**FR Absence de solution de réparation pour la vitre intérieure 478073**

Fours Inter Cooker avec vitre intérieure pyrolyse bombée.

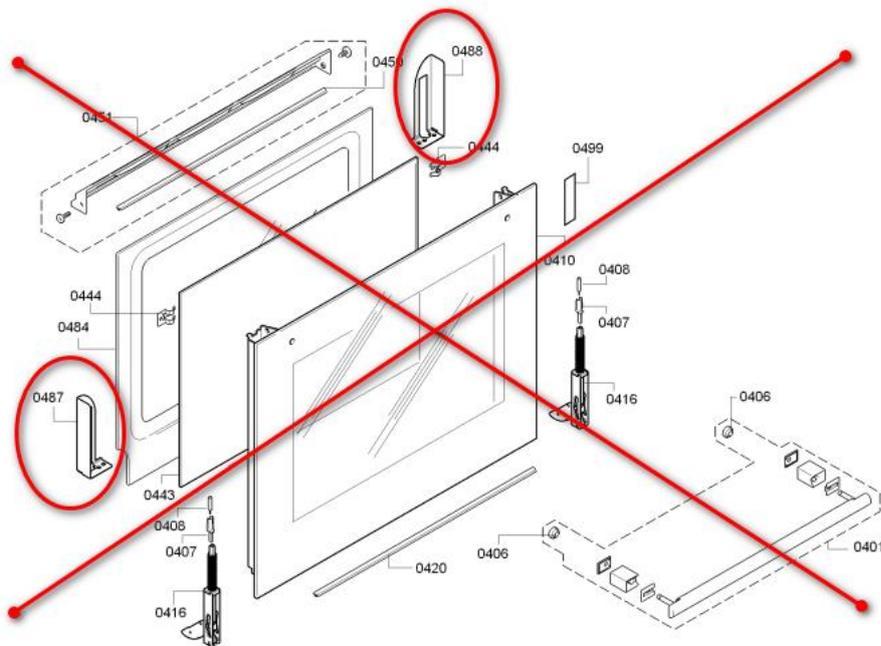
La vitre intérieure pyrolyse bombée 478073 ne peut plus être fabriquée et n'est donc plus disponible.

Les portes de four avec profilés amovibles peuvent être transformées en une vitre intérieure plate.

Attention, les anciennes portes avec profilés collés reconnaissables au cache de la charnière ne peuvent pas être modifiées!

Kit de réparation 20004273
